Van: "[redacted]" <[redacted]@arlafoods.com>
Verzonden: woensdag 30 juli 2025 09:04
Aan: "omgevingsloket odrn" <omgevingsloket@odrn.nl>
Cc: "[redacted]" <[redacted]@odrn.nl>; "[redacted]" <[redacted]@arlafoods.com>; "[redacted]" <[redacted]@bmdadviesoost.nl>
Onderwerp: AB24.01817 (voorheen W.Z23.103480.03) - Arla Foods - Aanvullende gegevens Aspect Geluid
Bijlage(n): AB24.01817 - 24072025 - aangepaste bestektekening ontijzeringsinstallatie - AHTEBO.pdf, AB24.01817 - 23072025 aangepaste AKO ontijzeringsinstallatie - abtW.pdf
Categories: [redacted]

Bouw van een ruimte tbv ontijzerings-installatie
aan de Gildenstroot te Nijkerk.

projectnummer:	schaal: 1:100	opdrachtgever:	Arla Foods BV Postbus 1089 3860 BB Nijkerk
021	formaat: A0		
datum: 25-06-2024			bestektekening plattegronden + aanzichten
getekend:			
bladnummer: B01		onderwerp:

Datum	23-07-2025
Projectnr	2100651
Project	Geluidonderzoek Arla Foods
Van	
Discipline	Bouwfysica
Betreft	Akoestische beoordeling nieuw te realiseren ontijzeringsinstallatie

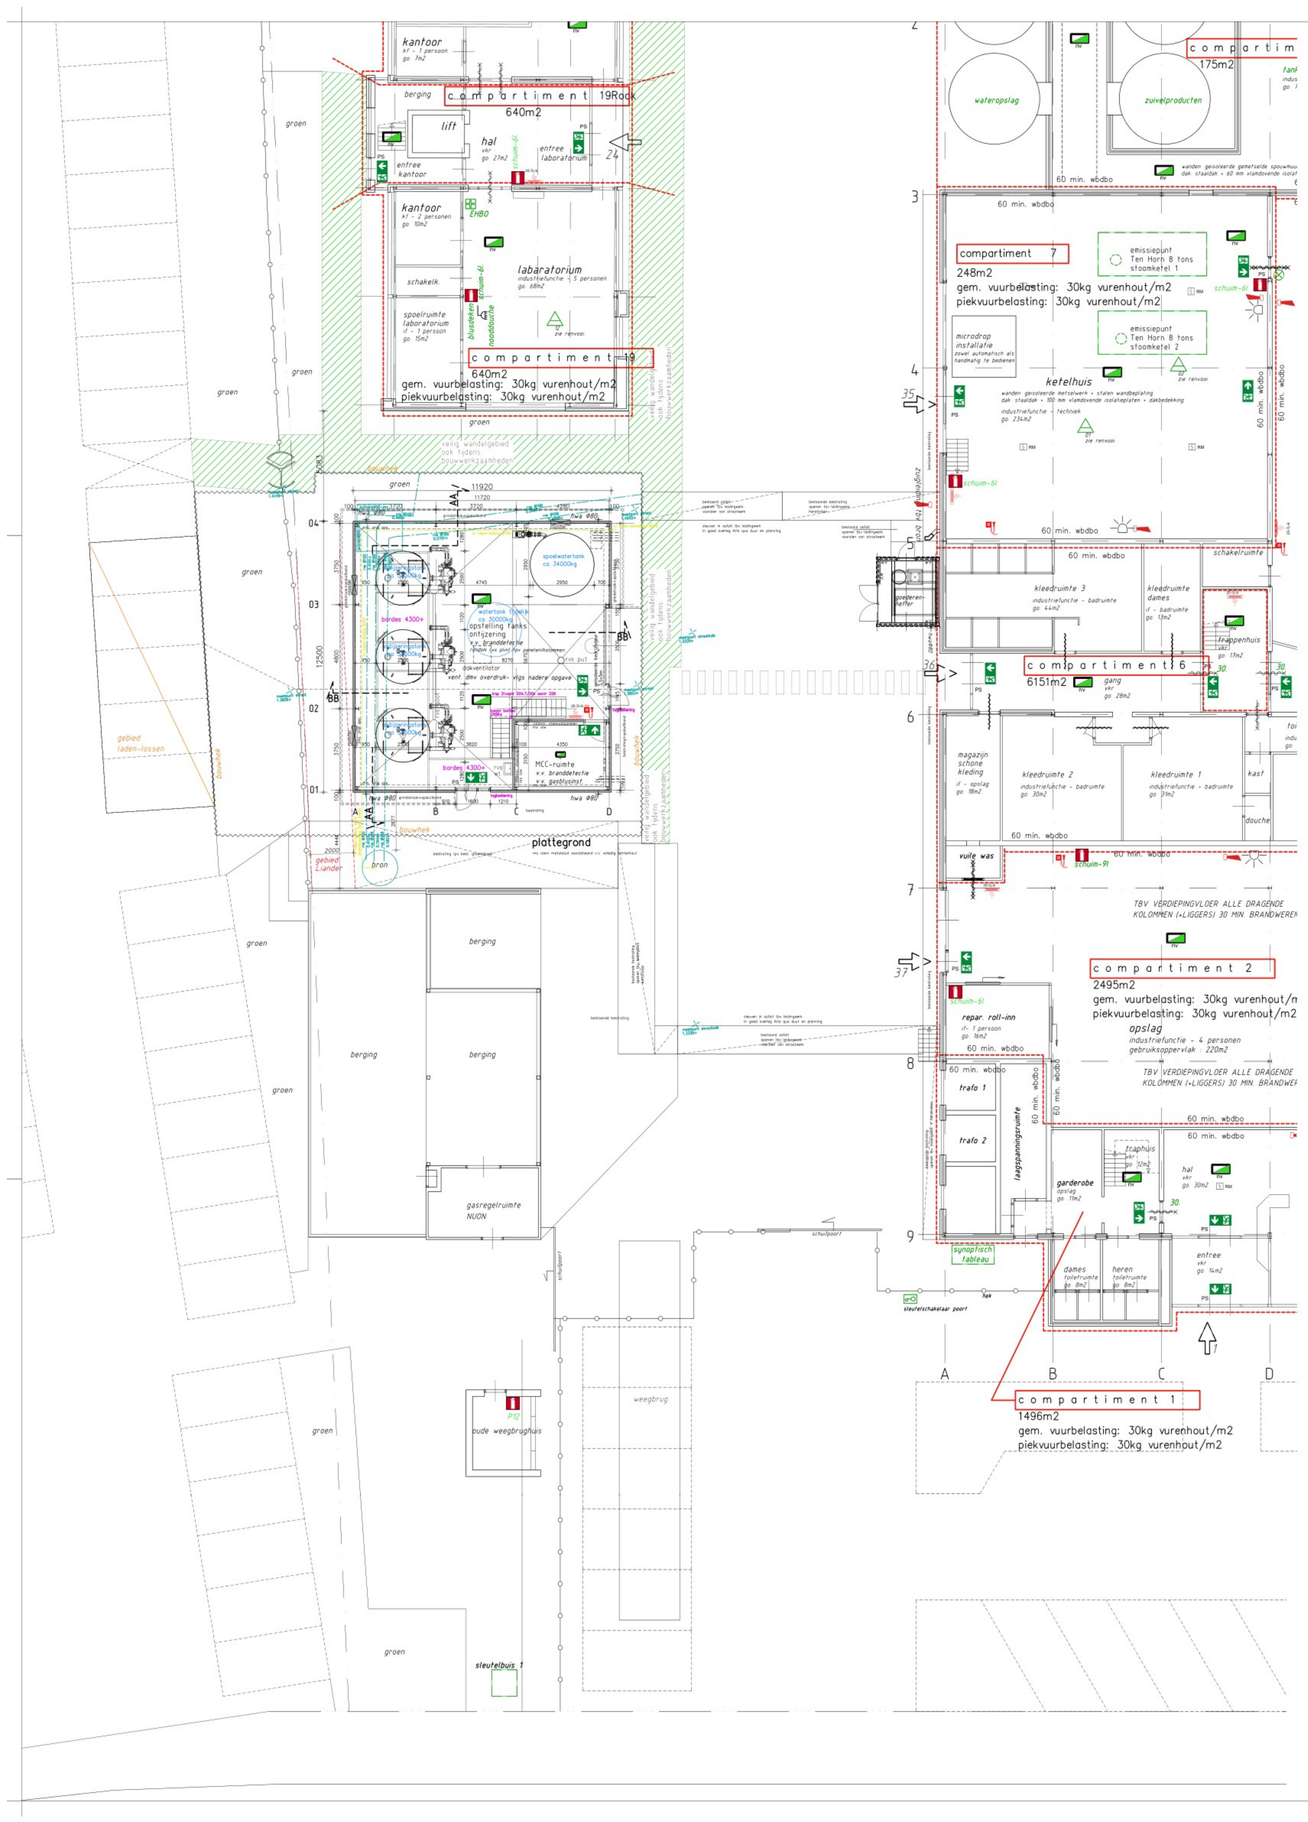
Aanvullende gegevens voor het Aspect Geluid zijn voor het nieuw te bouwen gebouw waarin de ontijzeringsinstallatie geplaatst wordt, in de bijlage toegevoegd. Op de aangepaste bestektekening zijn in twee gevels in totaal 3 ventilatieroosters en in het dak 1 dakventilator weergegeven. De aangepaste Akoestisch beoordeling is opgesteld naar aanleiding van de aanvulling gebouwventilatie met bijbehorende geluidbronnen.

gewijzigd:	
24-07-2025	aangave dakventilator + gevel aanzuigroosters
03-07-2025	
10-04-2025	
02-12-2024	opstal-recht Liander
24-10-2024
